**Forum mondial de l'harmonisation
des Règlements concernant les véhicules****181^e session**

Accord de 1958 :**Examen de projets d'amendements à des
Règlements ONU existants, soumis par le GRSP****Proposition de complément 6 à la série 02 d'amendements
au Règlement ONU n° 129 (Dispositifs améliorés de retenue
pour enfants)****Communication du Groupe de travail de la sécurité passive***

Figure 2

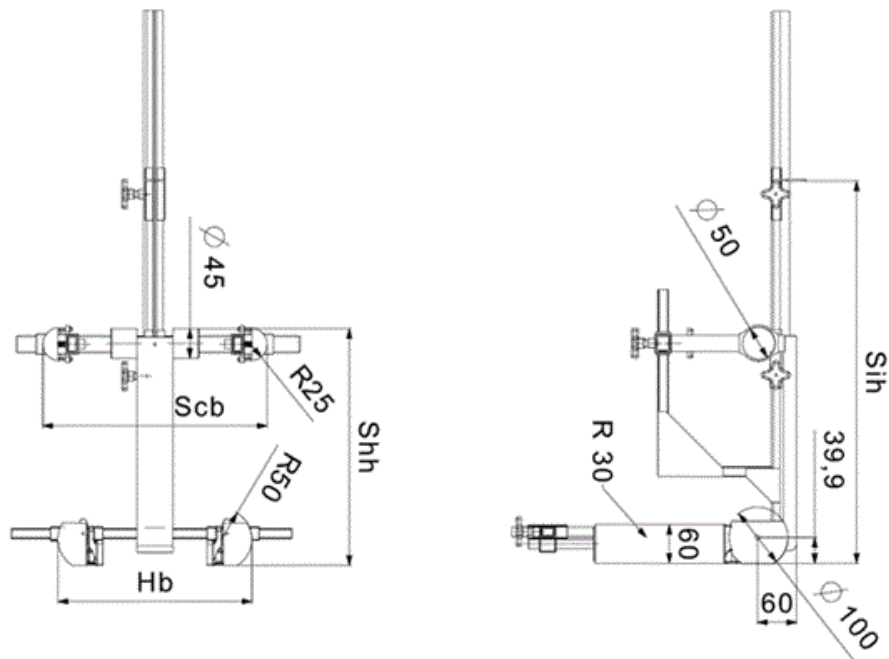
Annexe 18, lire :

Pour les DARE intégraux ou non intégraux, le dispositif décrit à la figure 2 de l'annexe 18 doit être utilisé.

La masse des dispositifs décrits à la figure 2 et à la figure 3 doit être de 10 ± 1 kg.

Toutes les mesures doivent être prises avec la base du dispositif reposant sur l'assise du DARE et le dossier du dispositif en contact avec le dossier du DARE. Toutes les dimensions latérales doivent être mesurées sous une force de 50 N avec les dispositifs décrits à la figure 2 et à la figure 3 de la présente annexe.

Figure 3
Dispositif de mesure d'un DARE à bouclier d'impact – Vues latérale et frontale du dispositif de mesure

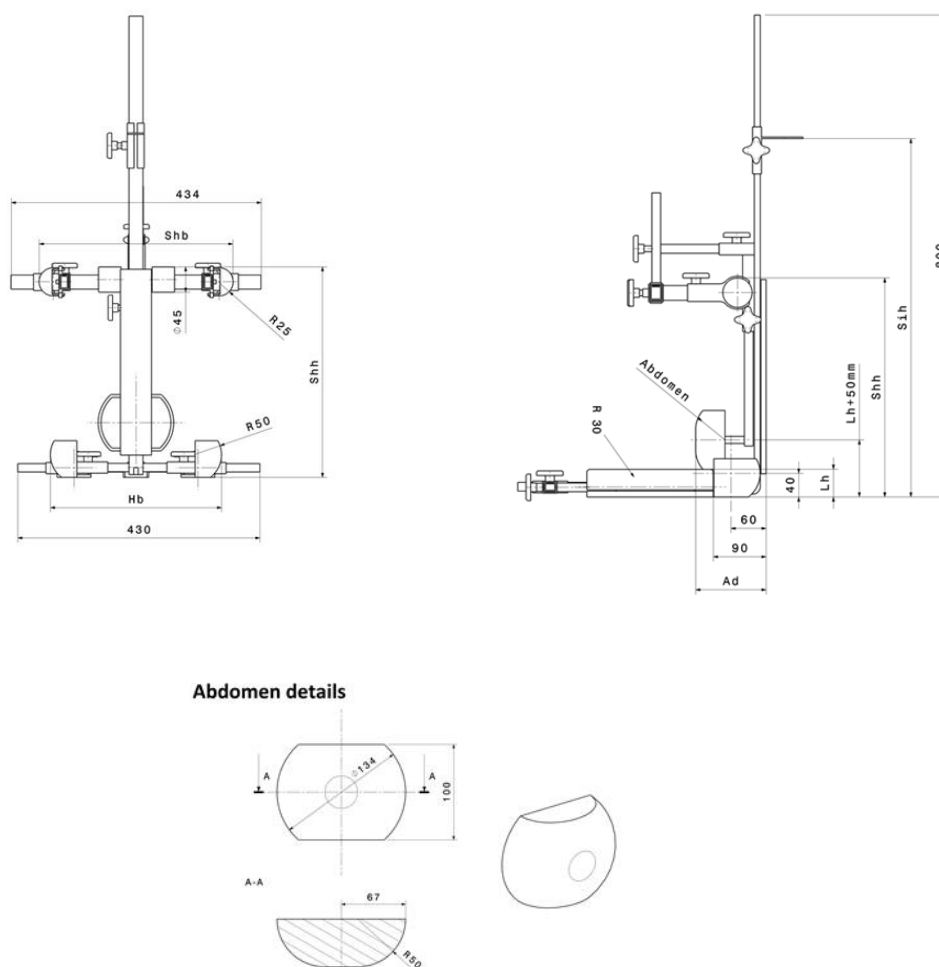
Pour les DARE avec bouclier d'impact, le dispositif décrit à la figure 3 de l'annexe 18 doit être utilisé.
